VARIANTE GENERALE AL PIANO PARTICOLAREGGIATO DEL CENTRO STORICO DI
MONTEFABBRI DI COLBORDOLO - ESAME DELLE OSSERVAZIONI.

RELAZIONE TECNICA

ESEMPLIFICAZIONI DI SEZIONI DI PROGETTO
AMMESSE

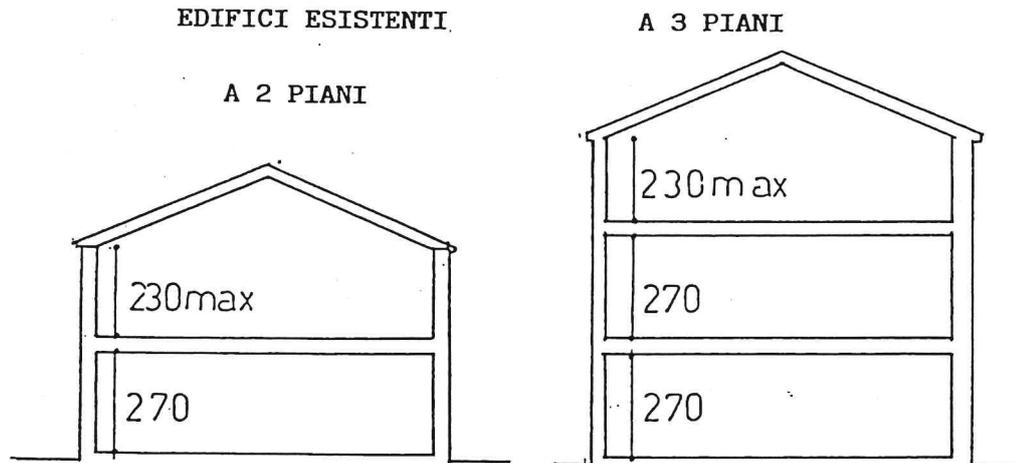
a) Gli adeguamenti volumetrici concessi sono sempre in relazione ad effettive esigenze igienico-funzionali. Si propone comunque di collegare gli aumenti concessi (da ritenersi comunque come massimi ammissibili) ad una verifica in sede di progetto al fine di verificare le reali esigenze igieniche. Fermo restando che per i piani destinati a residenze sia garantita l'altezza di ml 2,70, si ritiene che per l'ultimo piano abitabile tale altezza sia da considerarsi media utilizzando la pendenza di falda con altezza minima interna alla gronda di ml, 2,30.

E' evidente che deve restare fermo il numero dei piani esistenti.

Gli adeguamenti volumetrici previsti nella tavola D1 e D2 sono da considerare come massimi ammissibili e non come vincolanti. Gli stessi saranno consentiti solo se giustificati da esigenze igienico-funzionali. Al fine di evitare equivoci, si precisa che le medesime esigenze si devono estrinsecare nel raggiungimento dell'altezza interna di ml 2,70. Per l'ultimo piano residenziale è prevista invece l'altezza media di ml 2,70 sfruttando l'inclinazione della copertura; alla gronda è comunque consentito il raggiungimento di un'altezza minima interna di ml 2,30. Dalle sezioni di progetto deve pertanto risultare una situazione di questo tipo:

Si precisa inoltre che gli adeguamenti della linea di gronda non devono dar adito ad aumenti della superficie utile (non è ammesso perciò l'aumento del numero dei livelli di utilizzo, siano essi residenziali o meno).
